2016年6月21日

J-TACS製

カムリ/アクア用LEDマルチファンクションドアミラーご使用のお客様へ

2. 不具合発生箇所

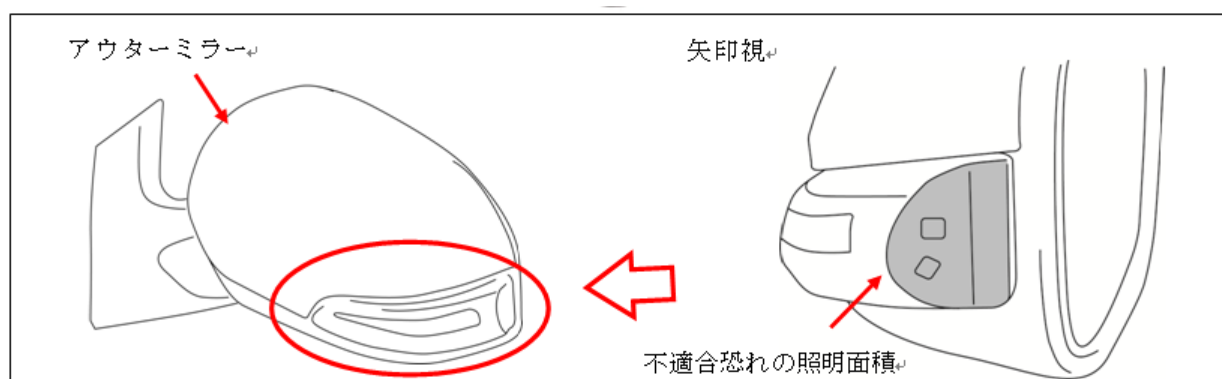
自主改善開始日	平成28年6月21日
不具合の内容	両側面に備える方向指示器の照射部の面積が不足している為、保安基準に適合していない
自主改善の内容	純正品の方向指示器に交換する
事故の有無	無し

当該部品装着車のお客様におかれましては、早急にご購入いただきました販売店にて両側共に純正品の方向指示器へ交換して頂きますようご協力をお願いいたします。
